Oggetto: [ID: 8952] Procedura di Valutazione di Impatto Ambientale ai sensi dell'art. 23 del D.Lgs. 152/2006 relativa al progetto di un impianto agrovoltaico denominato "PALMO", di potenza pari a 71,938 MW e delle relative opere di connessione alla RTN, da realizzarsi nel Comune di San Severo (FG) in località Bastiola e nel Comune di Lucera (FG)

Riscontro parere <u>non favorevole</u> Comune di San Severo del 20/04/2023 prot. N. 0015665/2023

PAL_46 - Layout impianto

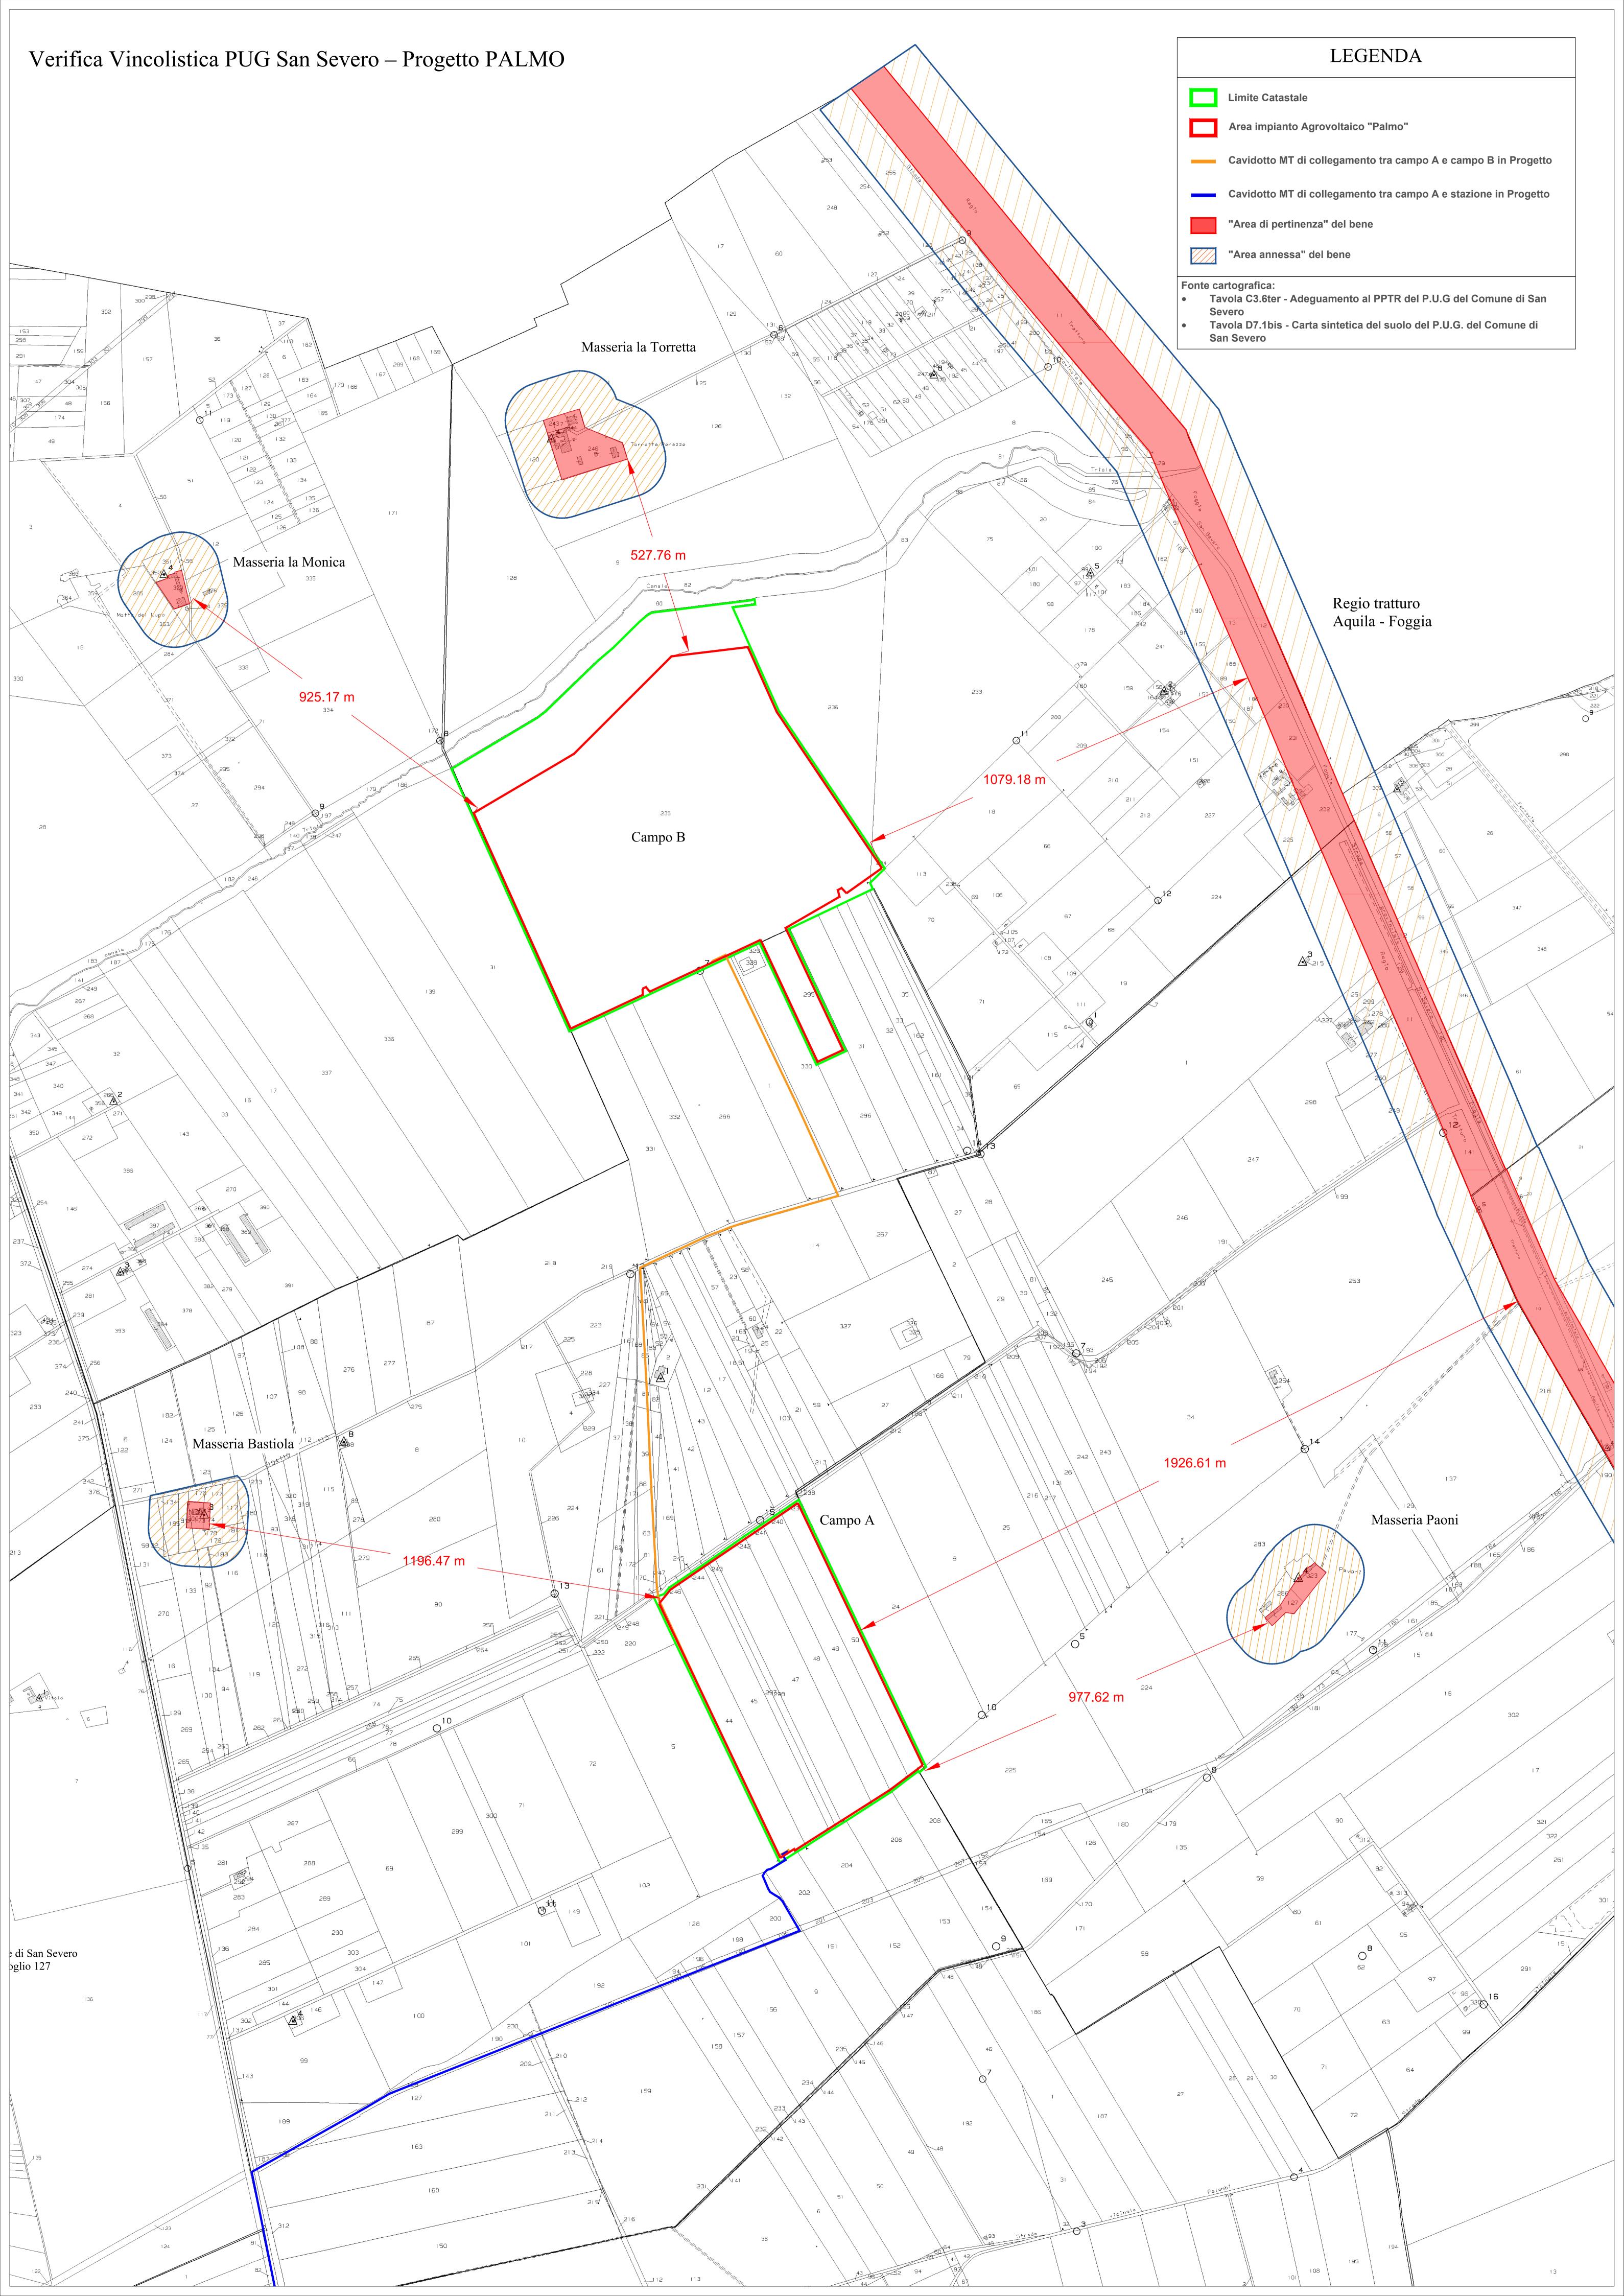
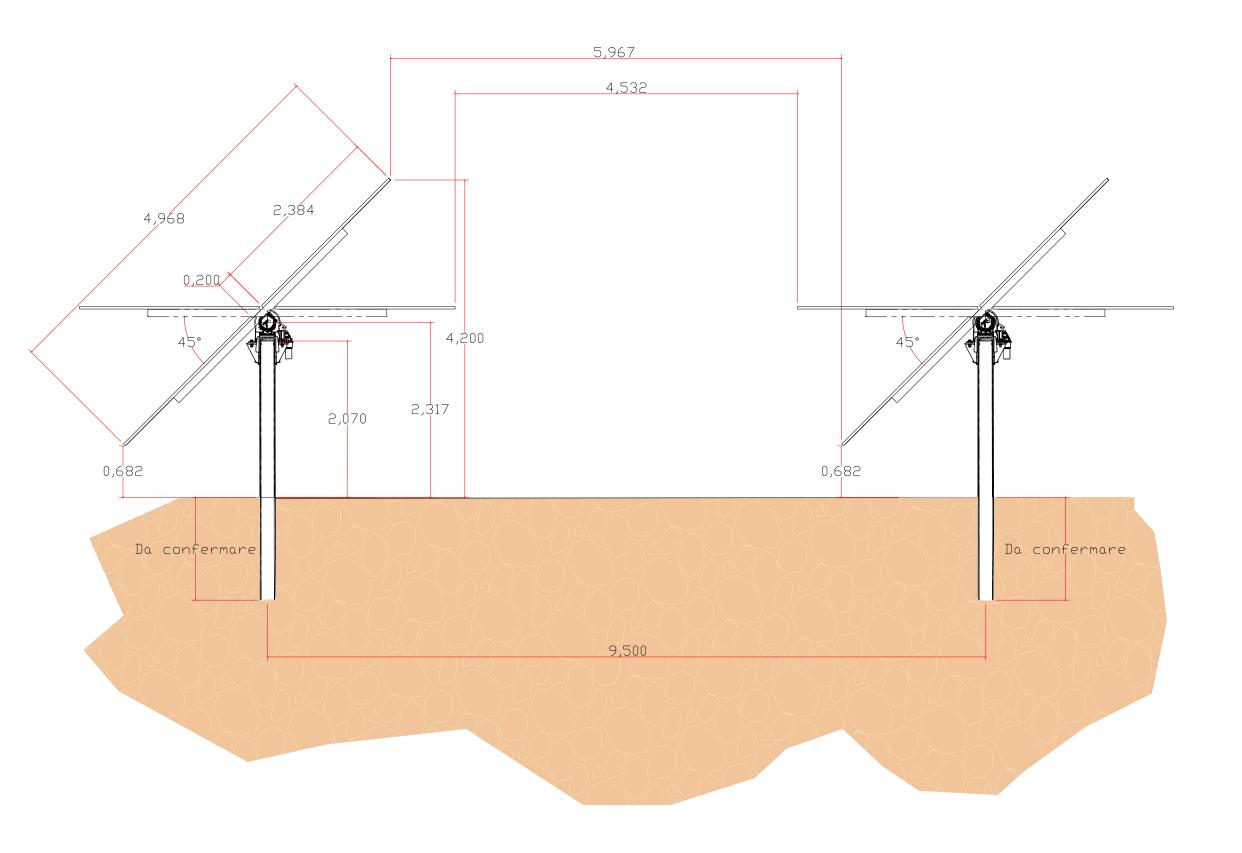
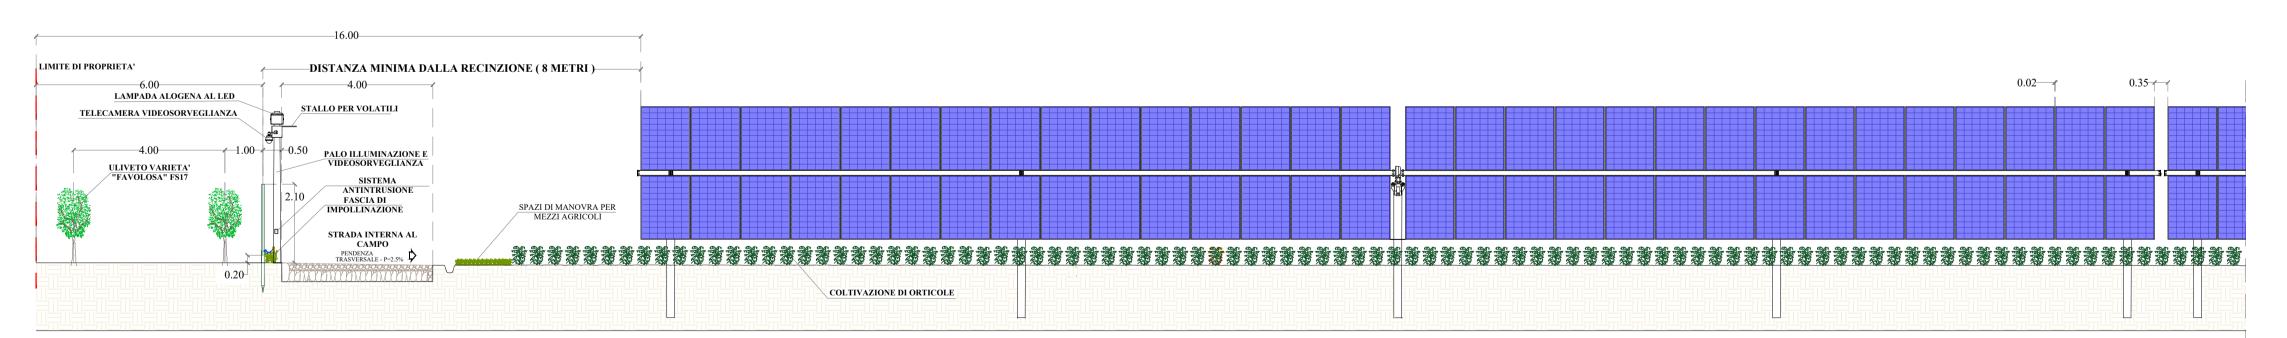
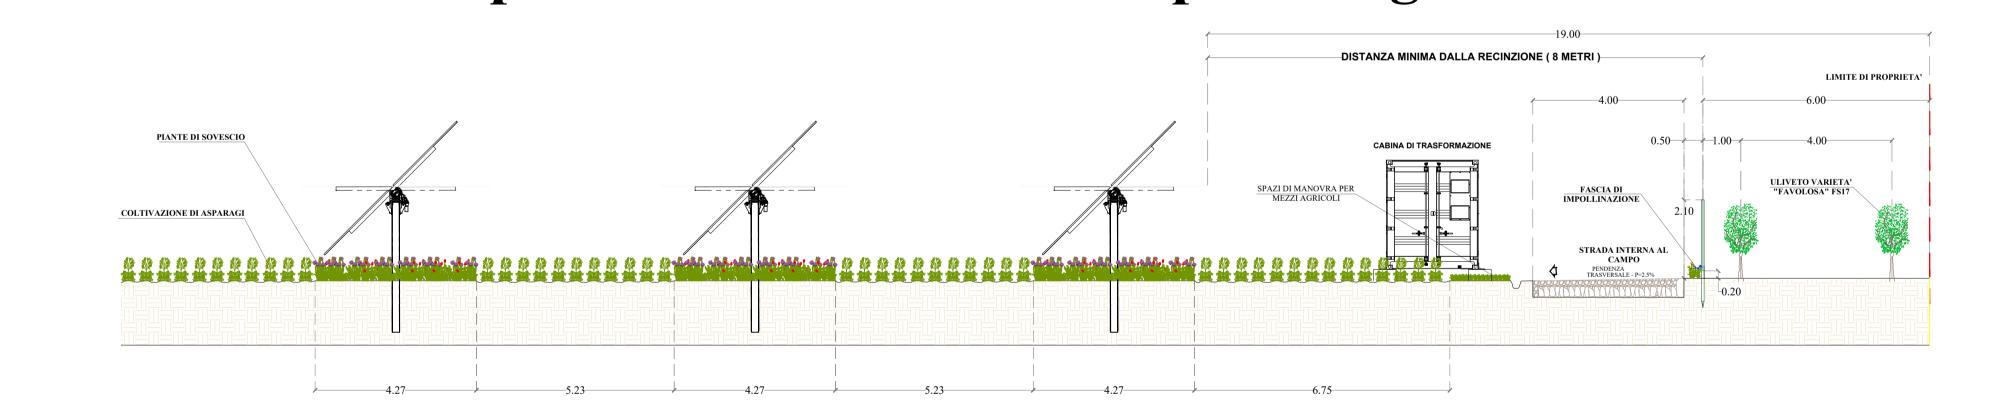
- Al punto 2. del parere del comune di San Severo, viene richiamata la normativa di cui al P.U.G. adeguato al P.P.T.R., e in particolare le seguenti norme: art. s7.3 "Il contesto agricolo del Triolo" misure di salvaguardia ed utilizzazione per i paesaggi rurali; art. s7.6.1.7 "Misure di salvaguardia ed utilizzazione per il Reticolo idrografico di connessione della R.E.R."; art. s7.6.3.13 "Misure di salvaguardia ed utilizzazione per le componenti dei valori percettivi". In particolare, al già citato punto 2 viene osservato che l'intervento ricade in "Zona agricola del Triolo", in area classificata come UCP "Paesaggi Rurali". Si evince dal PUG del comune di San Severo che nella Zona agricola del Triolo, essendo area adibita ad attività agricola, sono ammessi solo interventi legati all'esercizio dell'agricoltura. Nelle aree classificate come UCP "Paesaggi rurali", il PUG comunale osserva per le aree "misure di salvaguardia ed utilizzazione, e prevede la non ammissibilità della realizzazione di impianti per la produzione di energia, fatta eccezione per alcune tipologie di impianti (impianti realizzati su edifici o sulle loro pertinenze...), tipologie tra le quali non ricade l'impianto in progetto.

- In risposta a quanto riportato al punto 2 del parere del Comune di San Severo, preme innanzitutto osservare che all'interno del PPTR e, in particolare, nella parte seconda dell'elaborato 4.4.1 "Linee guida sulla progettazione e localizzazione di impianti di energia rinnovabile", per gli UCP sopra riportati vengono in rilievo esclusivamente gli impianti di tipo "fotovoltaico" e non anche gli impianti "agrovoltaici", quale l'iniziativa di specie. Tale nuova tecnologia di impianti è infatti apparsa nello scenario progettuale soltanto in tempi recenti, ed ha acquisito una propria autonomia giuridica, in particolare, a seguito delle indicazioni del Ministero della Transizione Ecologica, il quale, per raggiungere gli obiettivi europei al 2030 e al 2050 ed al fine di accelerare il percorso di crescita sostenibile del paese, a seguito del recepimento della Direttiva

- ✓ In proposito, si fa presente che, come mostrano gli elaborati già prodotti nell'ambito del procedimento di VIA, il progetto proposto è di natura agrovoltaica e soddisfa i criteri previsti dalle Linee Guida MITE. Il progetto proposto, oltre alla parte tecnologica, prevede una forte componente agricola, la quale viene abbinata all'impianto tecnologico.

Quasi la totalità dell'area interessata dall'intervento conserverà la destinazione e l'uso agricolo della superficie. Infatti, il 70,52% dell'intera superficie sarà interessata da essenze agricole produttive (ulivo varietà Favolosa, pomodoro, asparagi, orticole), mentre il 28% circa dell'intera superficie sarà interessato da essenze agricole che hanno lo scopo di migliorare la fertilità del terreno e di favorire l'impollinazione e la biodiversità. La proponente ha prestato molta attenzione al progetto agricolo, partendo dalla suddivisione dell'intera area in più zone agricole, organizzando un programma colturale che seguirà sulle aree le rotazioni colturali prestabilite, partendo dalla gestione iniziale del suolo, la preparazione dello stesso alla tipologia di coltura, la semina o messa a dimora della coltura scelta, la cura ed il mantenimento fino alla crescita della coltura stabilita attraverso impianto di fertirrigazione ed il monitoraggio delle specie colturali presenti sul terreno, fino alla raccolta ed alla distribuzione del

Si rinvia, al riguardo, agli elaborati prodotti sub B e C a dimostrazione del rispetto dei requisiti previsti dalle Linee Guida MITE e a comprova della natura agrivoltaica del progetto.

$LAOR = \frac{Superficie\ dei\ moduli}{Superficie\ totale\ di\ progetto} \times 100 = \frac{333.529}{1.106.460} \times 100 = 30\% < 40\%$

$\frac{Superficie\ Agricola\ produttiva}{Superficie\ totale\ di\ progetto} \times 100 = \frac{780.275}{1.106.460} \times 100 = \textbf{70}, \textbf{52}\% > 70\%$
